## 改善箇所説明図

## 改善の内容

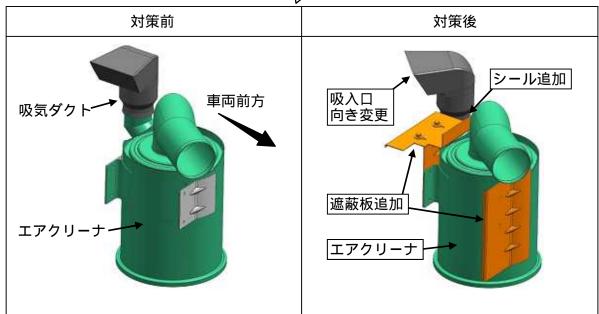
乗降性改善のためステップの奥行きを広くしたダブルキャブを搭載したトラックにおいて、吸気ダクトの吸入口への遮水性能が不足しているため、水溜り路・冠水路等を走行すると、当該吸入口より水が浸入することがある。そのため、エンジン内部に水が浸入し、最悪の場合、エンジンが停止するおそれがある。

全車両、吸気ダクトの吸入口の向きを変更し、吸気ダクトとエアクリーナの結合部 にシールを追加するとともに、遮蔽板を追加したエアクリーナに交換する。

識別: エアクリーナのラベルに黄色シールを貼付する。
